リコール届出一覧表

リコール届出日：平成 29 年 10 月 31 日

リコール届出番号	外 - 2556	リコール開始日：平成 29 年 10 月 31 日
届出者の氏名又は名称	プジョー・シトロエン・ジャポン株式会社 代表取締役 クリストフ プレヴォ (製作国： フランス共和国) (製作者名： オートモビル・プジョー) (問い合わせ先：0120-840-240 プジョーコール)	
不具合部位 (部品名)	乗車装置 (シートヒーター)	
基準不適合状態にあると認める構造、装置又は性能の状況及びその原因	運転者席及び助手席のシートヒーターにおいて、ヒータースイッチの電気配線の配索が不適切なため、当該スイッチがオンの状態でエンジンを停止してもシートヒーターが作動し続けることがある。そのため、ヒーターの制御を行う ECU (ヒーター ECU) が発熱し、そのままの状態で使用を続けると、ヒーター ECU が溶損、発火し、最悪の場合、火災に至るおそれがある。	
改善措置の内容	全車両、運転者席および助手席のシートヒーターの電気配線を点検し、配索に誤りがあった場合は、正しい配索に変更する。	
不具合件数	0 件	事故の有無 0 件
発見の動機	本国からの情報による。	
自動車使用者及び自動車分解整備事業者に周知させるための措置	<ul style="list-style-type: none"> ● 使用者 : 電話・ダイレクトメールにて通知する。 ● 自動車分解整備事業者：日整連発行の機関誌へ掲載する。 ● 対策実施済車両 : 対策済車両には、運転者席側ドア開口部のドアロックストライカー付近に外-2556のステッカーを貼付する。

改善箇所説明図

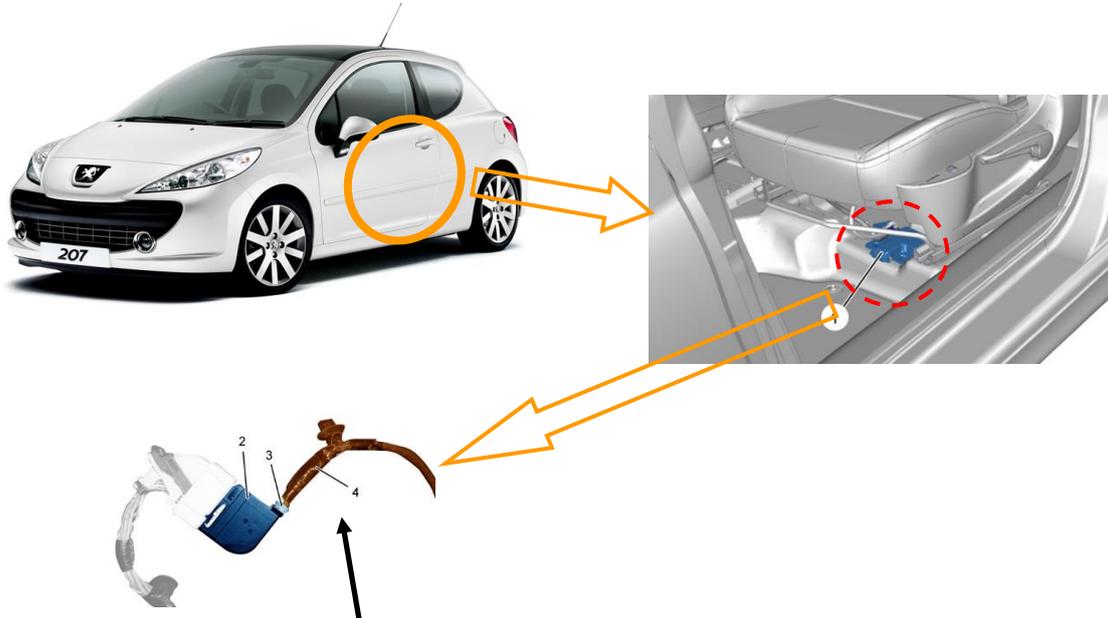
基準不適合箇所
(ヒータースイッチの配線/ヒーターECU)

不具合の内容

運転者席及び助手席のシートヒーターにおいて、ヒータースイッチの電気配線の配線が不適切なため、当該スイッチがオンの状態でエンジンを停止してもシートヒーターが作動し続けることがある。そのため、ヒーターの制御を行うECU（ヒーターECU）が発熱し、そのままの状態で使用を続けると、ヒーターECUが溶損、発火し、最悪の場合、火災に至るおそれがある。

改善措置の内容

全車両、運転者席および助手席のシートヒーターの電気配線を点検し、配線に誤りがあった場合は、正しい配線に変更する。
